知都発第 3 2 号

令和元年 5 月 7 日

知多都市計画ごみ焼却場（一般廃棄物処理施設）西知多医療厚生組合
ごみ処理施設整備事業に係る環境影響評価準備書についての意見の概要
及び当該意見についての都市計画決定権者の見解について（送付）

**知多都市計画ごみ焼却場（一般廃棄物処理施設）西知多医療厚生組合ごみ処理施設
整備事業に係る環境影響評価準備書についての意見の概要及び当該意見についての
都市計画決定権者の見解**

図 8.1.6 高度別平均気温p319

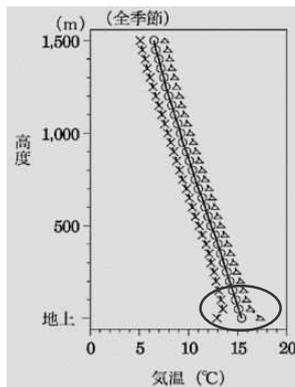
46 *p322 大気質(調査)：逆転層の出現頻度で“逆転層を区分する高度は、煙突実体高(煙突高さ)を考慮した高度100mと設定し”とあるが、煙突実体高(59m)を考慮した高度が100mになる根拠が分からない。“指定高度：煙突実体高(59m)を超える中で一番低い観測高度調査高度が100mだから”という理由だけなら調査高度を変えれば済むことである。逆転層の判定は高度200mまでは高度25m毎、それ以降は50m毎に整理した例もある。そもそも、上層気象の現地調査方法が“「高層気象観測指針」(平成16年3月 気象庁)に基づく方法(GPSゾンデ(RS-11G型))により測定” p287しか記載されていないことが問題である。地上から100mまではもっと細かく整理しないと逆転層の出現状況が分からない。

接地逆転層を分類するために高度100mとしています。煙突の排出ガスによる上昇がありますので、逆転層が影響するのは煙突の高さよりも高い位置になります。
